Verkehrsprojekt Deutsche Einheit Schiene Nr. 8

PFA 21 Altendorf - Hirschaid - Strullendorf
Bestand Str. 5900, km 46,000 - km 56,165

Planänderung nach § 73 Abs. 8 VwVfG

Maßstab: 1:5000
Lageplan Entwässerung km 50,949 - 56,165
Projekt: VDE 8.1 ABS Nürnberg-Ebersfeld
Strecke: 5900 Nürnberg Hbf - Bamberg / 5919 Eltersdorf - Leipzig - Neuwiederitzsch 5110 Strullendorf - Frensdorf

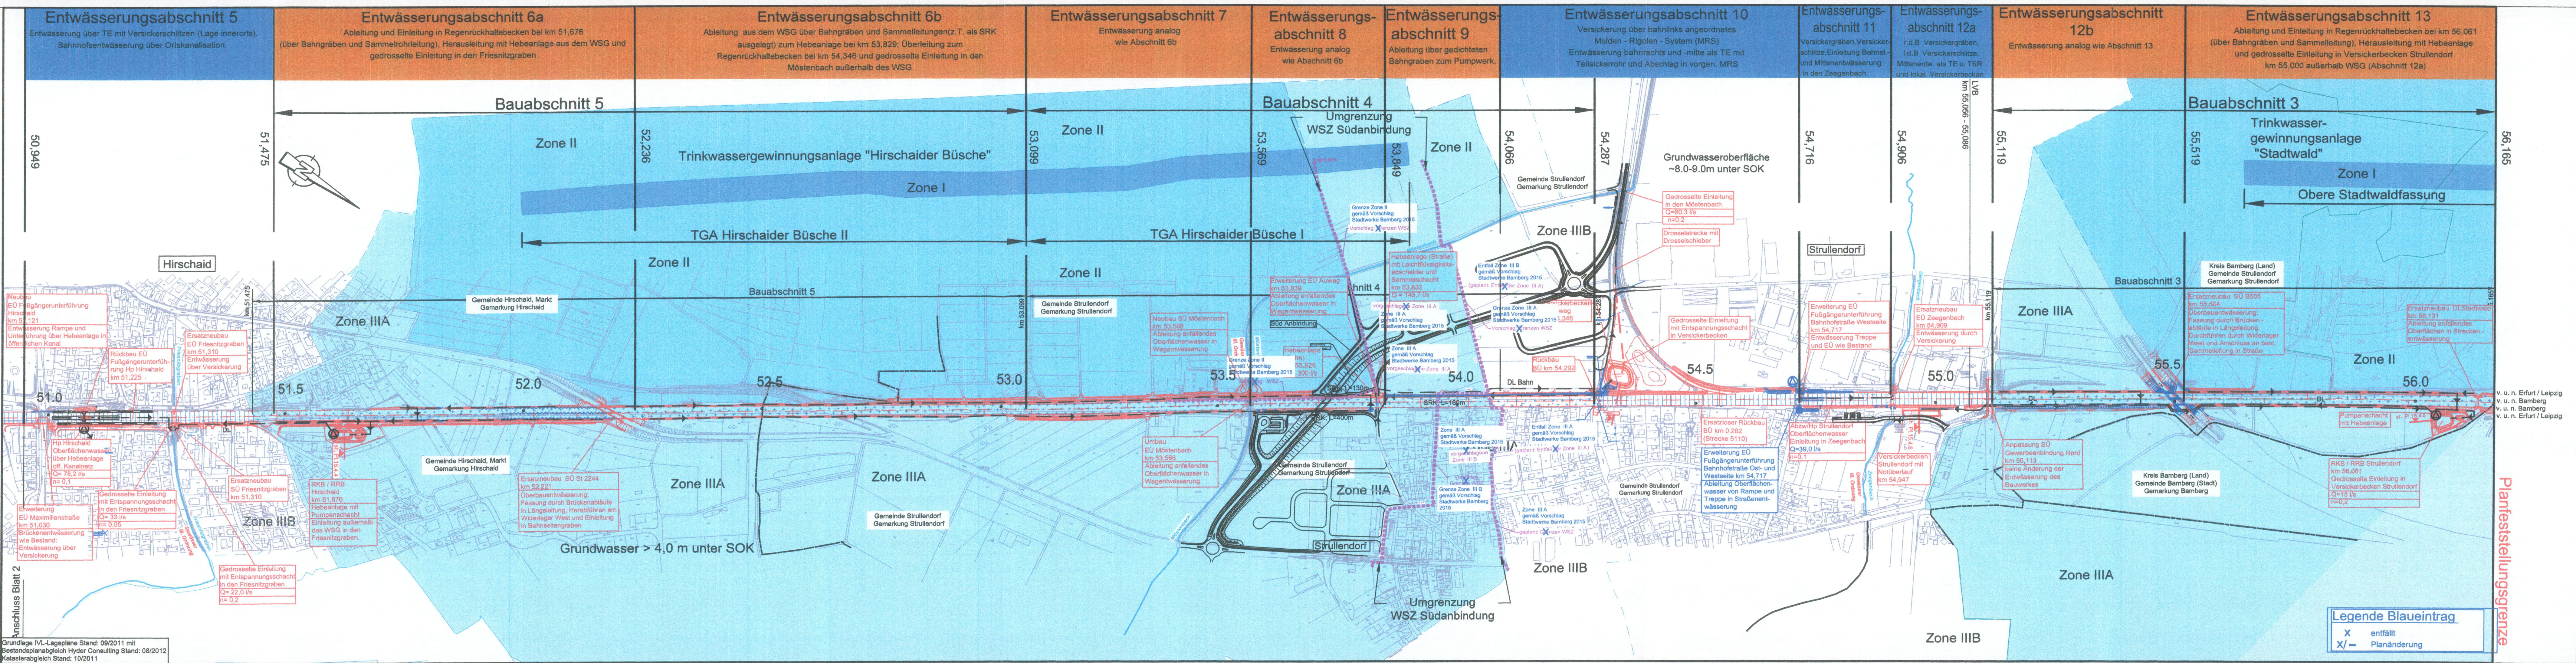
Alle Leitungen innerhalb des Wasserschutzgebietes sind mit Schutzrohr zu verlegen.
Alle Schächte sind in abgedichteter Form auszuführen.

c		
b	Inhalt: Anpassung Zugänge HP Strullendorf, Anpassung VB km 55,0 an PKZ Zukunft, Anpassung Entwässerung und Böschung zw. Aueberg und Stöckweg, Verbleibende SO B505, Verbleibende Hirschaidbrücke, Anpassung Rettungsstange, Anpassung Straße "Am Bahnhof" und Götterstraße	05.04.2019
a	geplante Grenzen für Wasserschutzzonen; Planänderungen Gde. Strullendorf	29.03.2017
Index	Art der Änderung	Datum
